6PARK

AMENAGEMENT D'UNE FRICHE INDUSTRIELLE PAR LE BIAIS D'UN PERMIS D'AMENAGER PERMETTANT DE CREER UN LOT COMMUN ET DEUX MACRO-LOTS POUVANT ETRE SUBDIVISES EN 8 LOTS.

Mémoire de réponse à l'avis de l'Autorité Environnementale

Le présent document a pour objectif de répondre aux remarques émises par l'autorité environnementale dans son avis n° 2024-ARA-AP-1681 du 23 avril 2024.

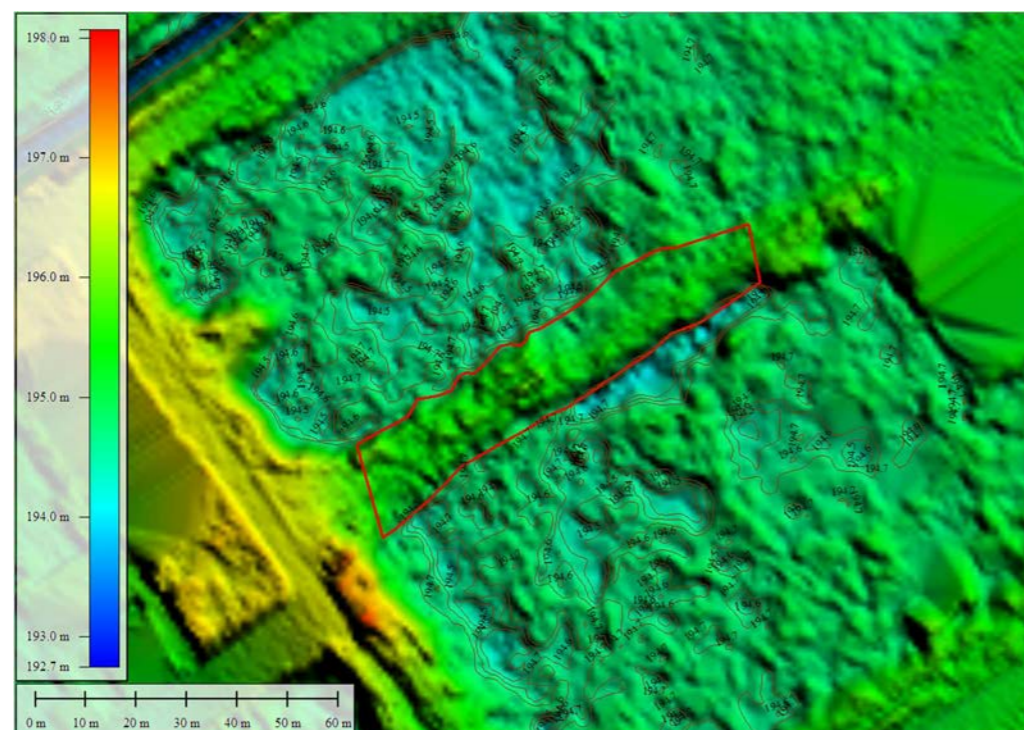
L'Autorité environnementale recommande de :

- mettre à jour l'étude d'impact du fait de l'approbation en 2023 du PPRI Drac Aval ;
- revoir la conclusion mentionnant de façon erronée que « le projet prévoit une emprise en zone inondable similaire à la situation actuelle », du fait d'une hausse jusqu'à environ 50 % d'emprise au sol supplémentaire et de prendre les mesures nécessaires pour ne pas augmenter le risque d'inondation.

Réponse 6^E SENS IMMOBILIER

Le PPRI DRAC AVAL a été approuvé par arrêté préfectoral n°38-2023-07-17-00002 du 17 juillet 2023 et pour rappel le dossier d'autorisation environnementale a été déposé le 21/07/2023 donc l'ensemble des études étaient finalisées. Toutefois, les études ont été élaborées sur la base du porter à connaissance du 24 janvier 2022 et nous affirmons qu'aucune modification n'est à mettre en évidence entre le PPRI approuvé et le porter à connaissance pris en compte dans nos études.

Mais, la suppression du chemin pour retrouver les altitudes des zones humides adjacentes induit une emprise supérieure car portant sur une largeur d'emprise de 16 à 17 m.

Un calcul précis de l'emprise du chemin qui sera supprimé a été réalisé à partir des données topographiques de l'IGN LIDAR HD.

La figure ci-dessous indique par un contour rouge l'emprise des terrassements en déblais nécessaires pour remettre retrouver les altitudes des zones humides adjacentes.
